# JOINT ET SERRAGE DE LA CULASSE

## CASE moteur G188 D sur Tracteur-excavateur 530 . Tracteurs 531C - 631 - 631 C

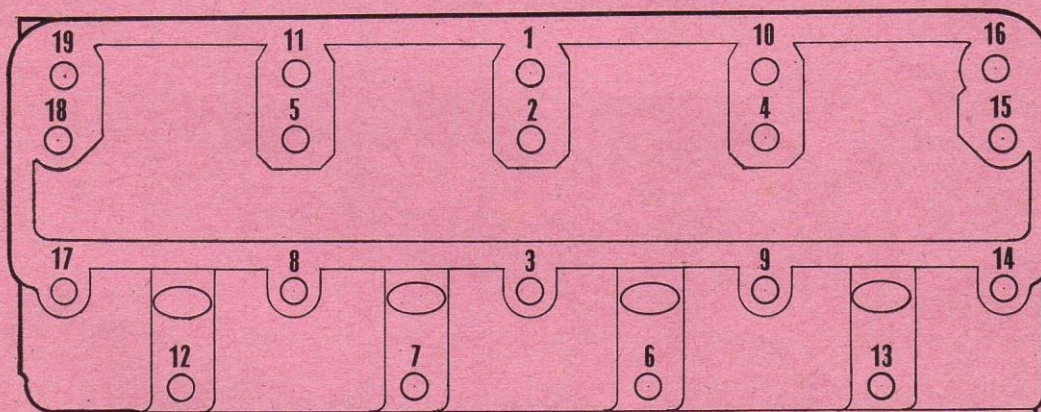
Ce nouveau joint de culasse prévu ci-dessus, disponible en P.R. est référencé sous le n° G 46.906. Dans tous les cas de rupture de joint, nous conseillons le montage de celui ci-dessus.

- Décalaminer la culasse ;
- S'assurer de la parfaite propreté des surfaces de contact bloc et culasse.
- Placer le joint de culasse qui ne peut être positionné que d'une seule façon grâce aux pions de centrage.
- Monter la culasse et bloquer tous les écrous au couple de 13,10 à 13,8 m/kg. dans l'ordre illustré ci-dessous.

- Faire tourner le moteur à température normale de fonctionnement et à demi régime pendant 1 heure puis rebloquer les écrous au couple de 13,8 à 13,10 m/kg. Revoir ce serrage après 50 heures environ de travail.
- Serrer les vis de fixation du couvercle de distribution après avoir bloqué les écrous de culasse une seconde fois, faute de quoi une rupture de ce couvercle risque de se produire.
